**Verslag huishoudelijke elektrische installatie op laagspanning en zeer lage spanning****Algemeen:**

Referentie: 003-20260219-03	Datum controle: 19/02/2026
Keurder: 003

Eigenaar: Nadia Francois	EAN-code: 541448860018001178
Adres installatie: Benedenstraat 17, 1760 - Roosdaal	Nummer teller(s): 1sag3200296495
	Distributienetbeheerder installatie: Fluvius
Datum uitvoering installatie:	☐ Vóór 01/10/1981 ☒ Tussen 01/10/1981 en 01/06/2020 ☐ Vanaf 01/06/2020
Type:	☒ Wooneenheid ☐ Niet-huishoudelijk ☐ PV ☐ Batterij ☐ Laadpaal

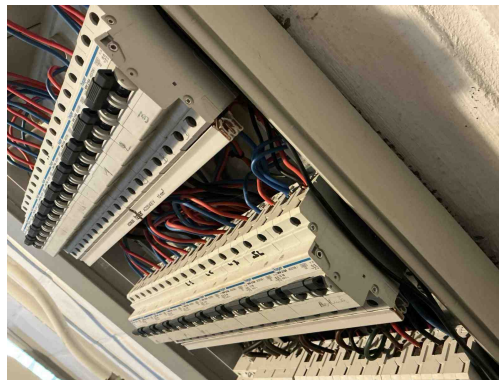
B17 - De voedingsspanning is niet op elk bord vermeld (Boek 1: 3.1.3.3).

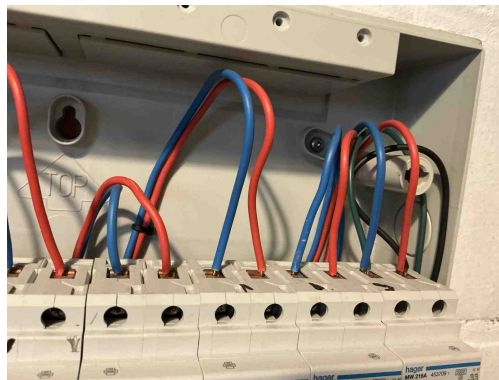
T21 - Het elektrisch materieel is niet geplaatst volgens de voorschriften van de fabrikant/ regels van goed vakmanschap . (Boek 1: 1.4.1.3)

Opmerking: Oa kamgeleider bord, bevestigingsvijzen bord niet afgedekt

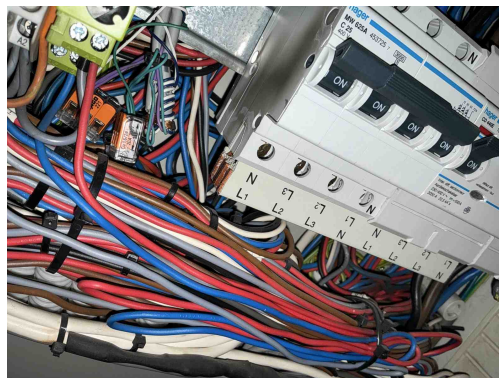
T21 - Het elektrisch materieel is niet geplaatst volgens de voorschriften van de fabrikant/ regels van goed vakmanschap . (Boek 1: 1.4.1.3)

Opmerking: Oa kamgeleider bord, bevestigingsvijzen bord niet afgedekt

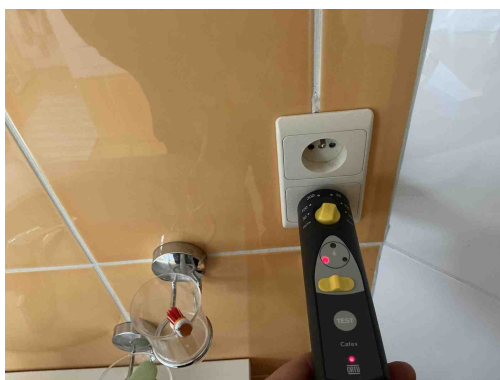
T21 - Het elektrisch materieel is niet geplaatst volgens de voorschriften van de fabrikant/ regels van goed vakmanschap . (Boek 1: 1.4.1.3)

Opmerking: Oa kamgeleider bord, bevestigingsvijzen bord niet afgedekt

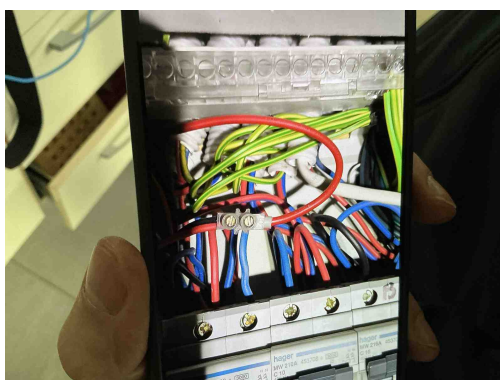
A16 - Er is geen continuïteit van de beschermingsgeleider van de contactdoos (Boek 1: 5.4.3.4).

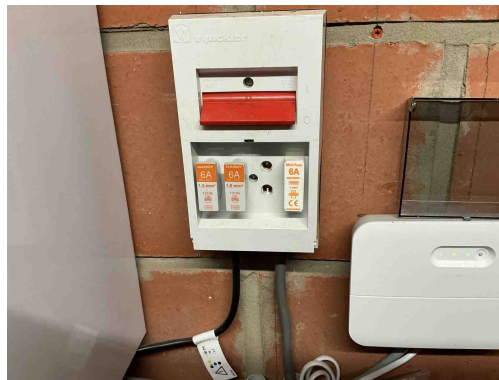
C35 - Er zijn doorverbindingen gemaakt met lusterklemmen; er kon niet aangetoond worden dat deze klemmen geschikt zijn voor de aanwezige spanning, stroom en draadsectie en dat ze "CE" zijn (Boek 1: 1.4.2.1.).

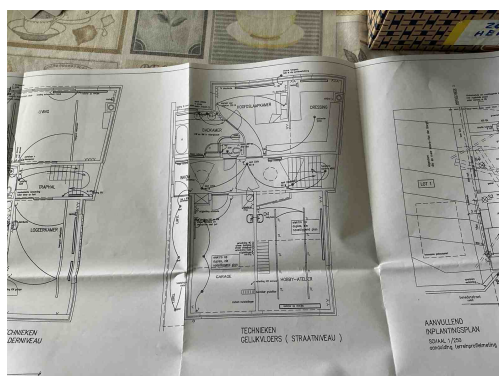
S08 - Niet alle verplichte gegevens staan op de situatieplannen (Boek 1: 3.1.2.3).

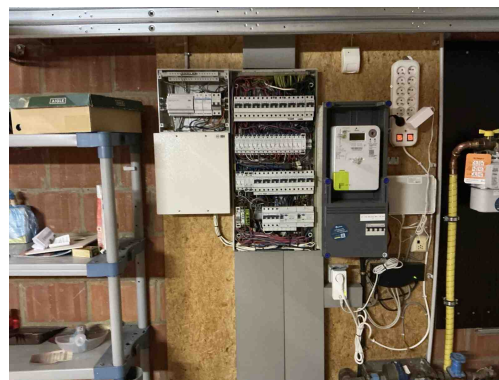
S08 - Niet alle verplichte gegevens staan op de situatieplannen (Boek 1: 3.1.2.3).
